島崎氏による問題提起の顛末 — 「結論ありき」で情報操作を行う原子力規制庁とそれを見抜けない原子力規制委員会

大阪府立大学名誉教授 長沢啓行 (生産管理システム)

図3: 大飯3・4号における「FO-A～FO-B～熊川断層」の基準地震動と原子力規制庁による入倉式を武村式に置換えた地震動試算（基本ケース：破壊開始点3）[5]

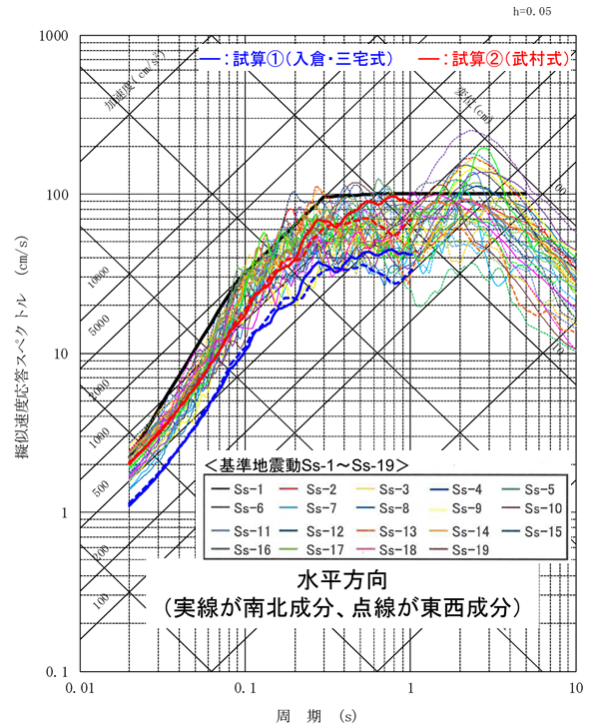
式を用いた」場合の地震動評価結果であり、その少し上の赤線が「入倉式を武村式に置換えて求めた」地震動評価結果である。後者は前者の約1.8倍になっているが、関西電力の基準地震動を下回っているように見える。この図に基づき、原子力規制委員会は、「武村式による地震動計算結果は基準地震動の範囲内に入っている」との評価を下し、「大飯原発について基準地震動見直しの必要はなく、これで結論が出た」と結論づけたのである。

ところが、関西電力による地震動評価では「基本ケースの1.5倍程度」が最大856ガルの基準地震動になるはずだが、規制庁の試計算では「基本ケースの約1.8倍」なのに最大856ガルの基準地震動よりかなり小さい。審査内容に熟知していれば、この矛盾にすぐ気付くはずだが、規制委員の誰も気付かず、質問されることもなかった。

ルの基本ケースの地震動が、規制庁ではその1.67分の1(0.60倍)の356ガルへ引き下げられている。つまり、関西電力と同じ条件で計算すれば図3の青線と赤線はいずれも1.67倍に引上げられるのであり、赤線の地震動は1,080ガルにもなって基本ケースで関西電力の856ガルの基準地震動をはるかに超えてしまう。さらに、「応力降下量1.5倍化」などの不確実さを考慮すれば、856ガルの1.8倍で1,550ガルにもなり、大飯3-4号の1,260ガルのクリフエッジをもはるかに超えることになる。

図4: 原子力規制庁による入倉式を武村式に置換えた地震動試計算 [5] と関西電力による地震動評価結果 [20] の比較（基本ケース：破壊開始点3） (b)の原図は原子力規制庁広報部がマスコミに提供したもの

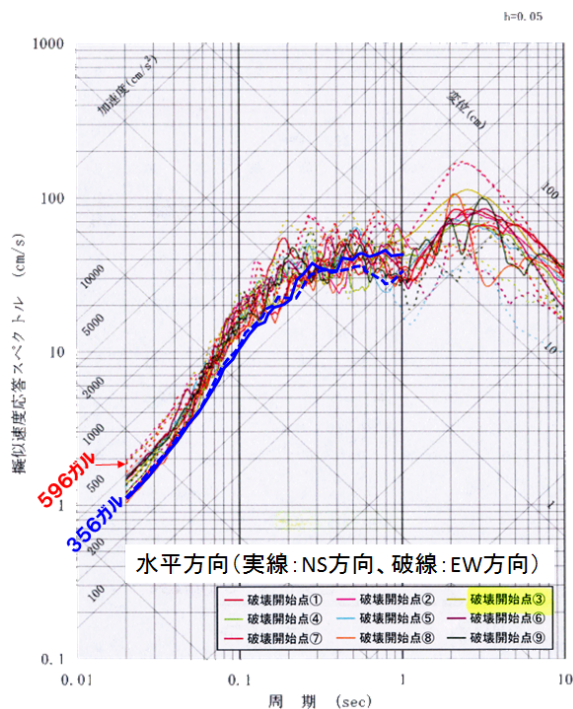
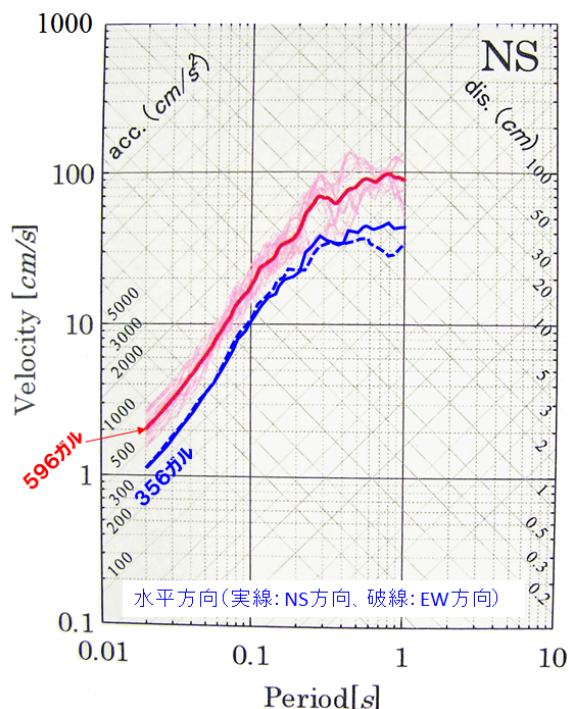
実際、関西電力による基本ケースの破壊開始点を変えた全ケースの地震動評価結果は図4(a)の通りであり、破壊開始点3だけを取り出した同図(b)では一層顕著な差が見られる。関西電力の596ガ

規制庁によれば、関西電力では横ずれ断層に合わせて放射特性に偏りを持たせているが、規制庁では等方的放射特性にしており、波形合成のプロセスも異なるという。また、図4(b)のように、関西電力では位相乱数と破壊伝播速度に±5%の揺らぎを持たせた50通りの要素地震波を生成して地震

図 5: 2007 年新潟県中越沖地震 M6.8 の震源特性を 1.5 倍とした根拠となる地震観測記録と耐専スペクトル（内陸補正なし）との比較 [37] (KiK-net, K-NET 観測点のうち、「震源距離が 200km 以下, S 波速度 $V_s \geq 700\text{m/s}$ の地層が存在, 第三紀以前の地質条件」を満たす観測点だけを抽出し, 表層の地盤増幅の影響避けるため, $V_s \geq 700\text{m/s}$ 以浅の地層における 1 次卓越周期の 2 倍以上の帯域を対象とした)

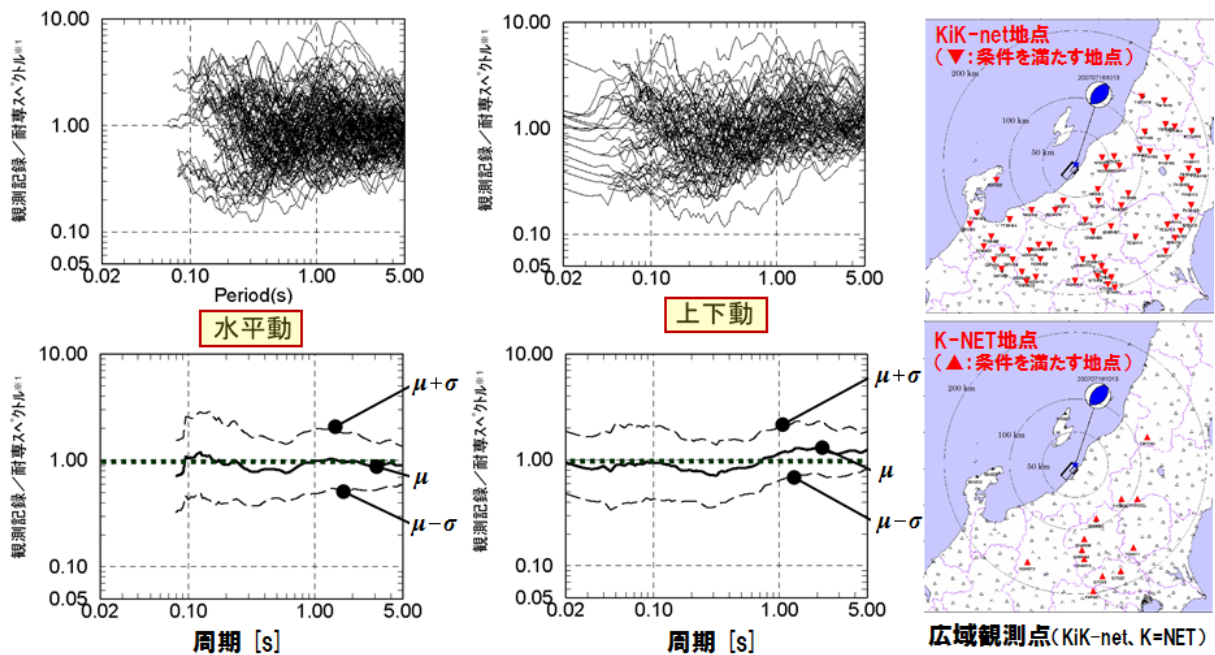
原子力規制庁は、修正レシピでは「各種の不確かさの取り方等」の「保守性の確保」の仕方が不明だと決めつけているが、これも違う。認識論的不確かさの考慮で最も効いてくるのは、応力降下量の1.5倍化だが、これは2007年新潟県中越沖地震の震源特性が通常地震より1.5倍大きかったという経験に基づく[3]。規制庁はこの「1.5倍」が入倉式を前提とした値であるかのように主張しているが全く違う。この「1.5倍」は、図5のように、2007年新潟県中越沖地震の「震源距離200km以下、S波速度 $V_s \geq 700\text{m/s}$ の地層が存在、第三紀以前の地質条件」という条件に合う広域観測記録（K-NET、KiK-net 地表記録）と耐専スペクトル（内陸補正なし）の比を求めた結果、平均がほ

ば 1.0 で, 耐専スペクトル（内陸補正あり）のほぼ 1.5 倍になっているという事実に基づいている [37]. したがって, 入倉式による (ア) のレシピに限らず, (イ) の修正レシピにおいても, 基本ケースの応力降下量と短周期レベルを 1.5 倍にする不確実さの考慮はその通りに適用すべきだということになる. 修正レシピを使いたくないがために嘘をつくのはもうやめるべきだ.
